RELATÓRIO DE FISCALIZAÇÃO RF/DS/GSB/075/2020

Município: Castelo

**Assunto: Fiscalização do Sistema de Abastecimento
de Água (Bloco 3)**

**GERÊNCIA DE SANEAMENTO BÁSICO: GSB
DIRETORIA DE SANEAMENTO BÁSICO E INFRAESTRUTURA VIÁRIA: DS**

Figura 31 - Booster Requieri.

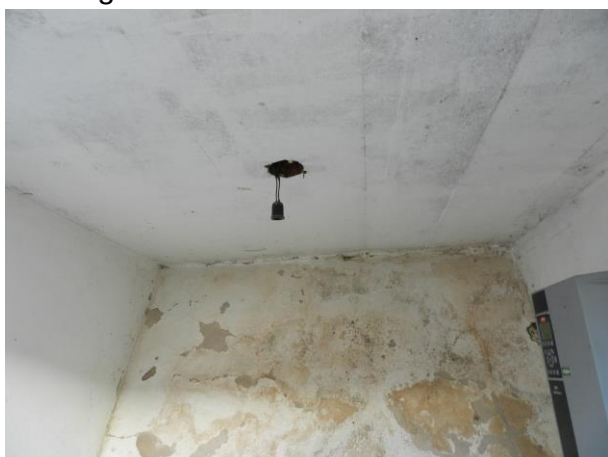
CONSTATAÇÃO C13: Falta iluminação nas seguintes unidades do S.A.A. de Castelo:
Booster N. Sra. Aparecida (Cemitério), Booster Santa Mônica, Booster Vila
Barbosa, Booster Requieri, Booster Bela Vista (Atalanta) e Booster Esplanada.

Determinação D13: A Cesan deve cumprir as normas técnicas, os procedimentos e/ou requisitos estabelecidos em regramento vigente para a implantação de todas as infraestruturas necessárias para a adequada prestação de serviços de abastecimento de água.
